INFORME TÉCNICO N° 041/2016

Unidad Fiscalizable : Mall Plaza Egaña
Dirección Legal : Av. Larraín N°5862
Comuna : La Reina
Fecha Inspección Ambiental : 10 de Agosto de 2016

Figura 3: Sala de Bombas

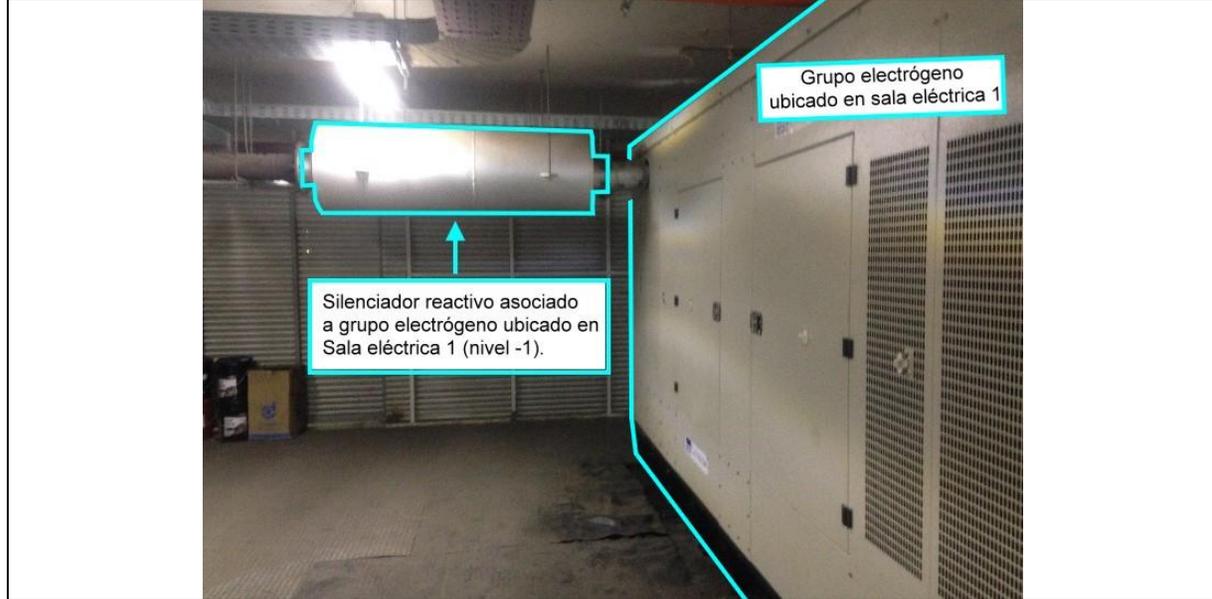
- Sala de bombas:** La sala de bombas identificada durante la inspección ambiental se emplaza en el nivel -2 (correspondiente a 3 pisos bajo el nivel del suelo) y al interior de la estructura del edificio, tal como se muestra en la figura 3.
- Grupo Electrónico:** Se identifican un total de cinco (5) grupos electrógenos en el edificio que conforma el Mall Plaza Egaña. La ubicación de cada grupo electrógeno se presentan a continuación en cada figura y fotografía respectiva:

Sala de Bombas Ubicado en el nivel -1	Datum WGS 84	Huso 19
	Norte	Este
	---	---

Figura 6: Grupo Electrónico N°3 y N°4.

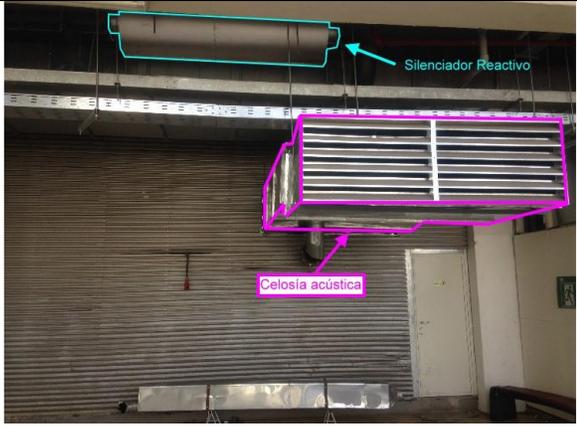
Grupo Electrónico N°3 y 4 Ubicado en el nivel -1	Datum WGS 84	Huso 19
	Norte	Este
	---	---

<p>Observación: El Grupo Electrónico N° 3 y 4 presentan carcazas amarillas y se emplazan en el nivel -1 (correspondiente a dos (2) pisos bajo el nivel del suelo). Su ubicación está al interior de la estructura del edificio asociado al mall.</p>

Figura 9: Equipos de extracción de aire asociados al Supermercado Tottus.

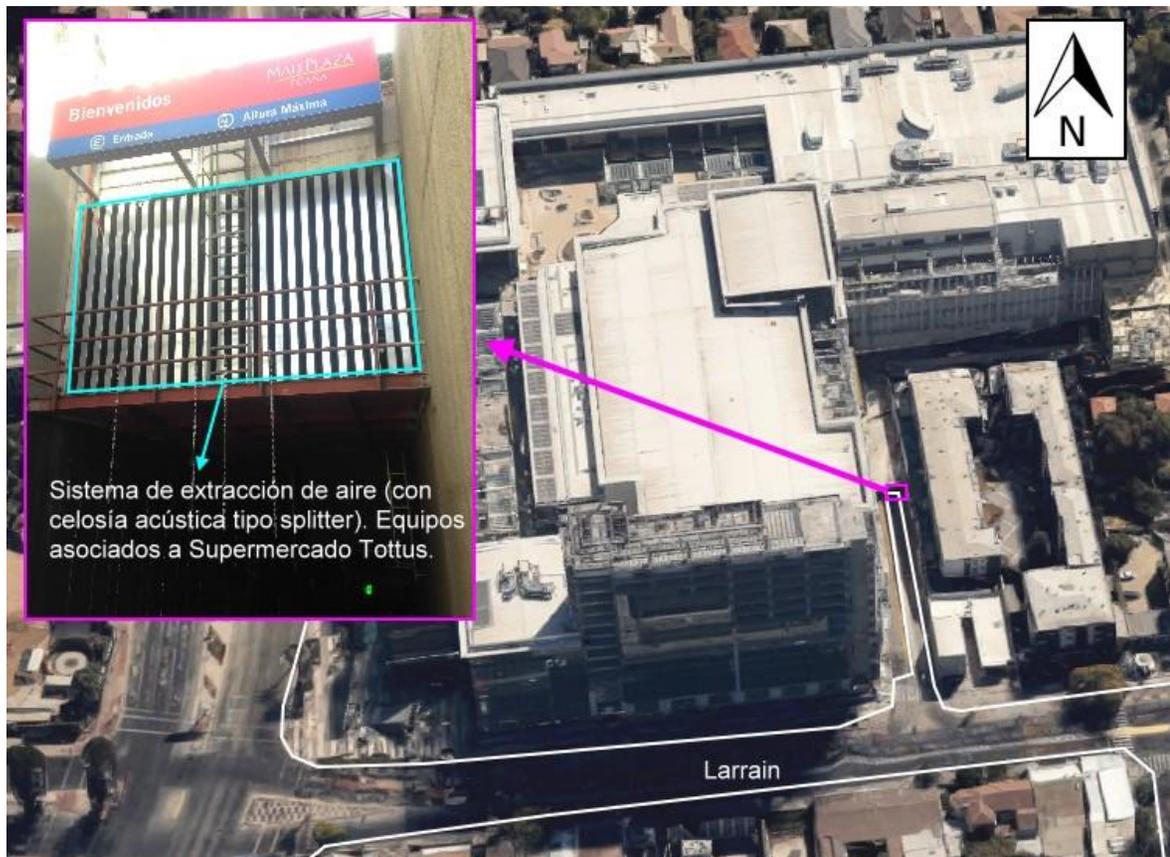
Las mediciones registraron principalmente el ruido proveniente de equipos de extracción de aire ubicados en el sector Oriente del edificio donde se concentran los locales comerciales de la actividad y el acceso vehicular del sector que colinda con el acceso de proveedores.
